1. 新旧対照表

2. 変更の理由

八代都市計画道路3・4・11号 西片西宮線は、熊本県八代市西片町字園田を起点とし、同市西宮町字階下を終点とする延長約1,000m、代表幅員16mの都市計画道路である。

# 計画平面図

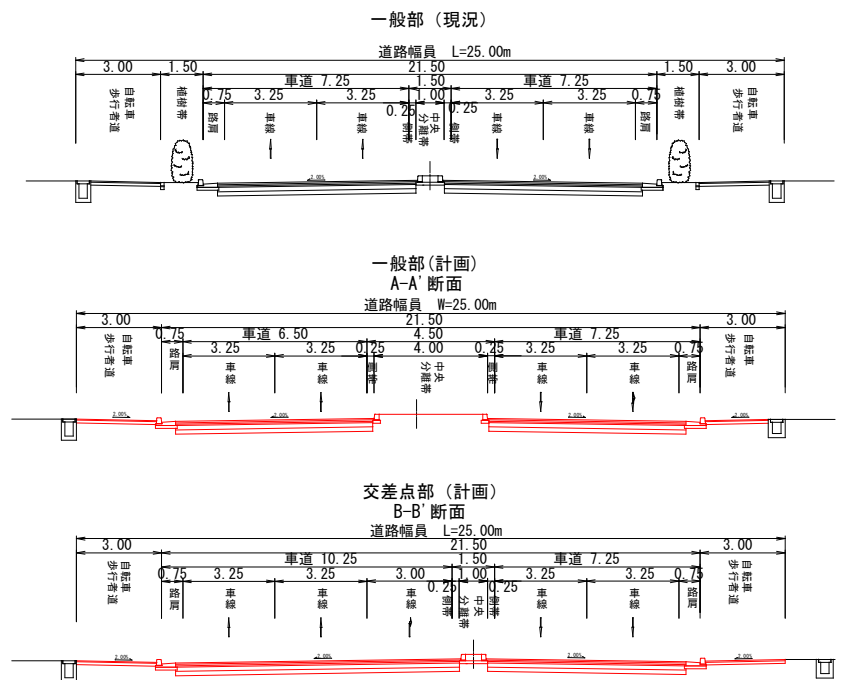
3工区の整備にあたり、国道3号との交差点設計及び関係機関との協議結果を踏まえ、安全で円滑な交通処理を図るため、国道3号交差点北側の取付区間において、当初の計画であった「右左折の1レーン」を「右折レーンと左折レーンの2レーン」に分けたことにより、道路区域（交差点形状）の変更を行うものである。

また、3工区の予備設計に係る調査の結果、当初290mであった3工区の延長が310mに確定したことにより、全体延長を1,000mから1,020mに変更するものである。
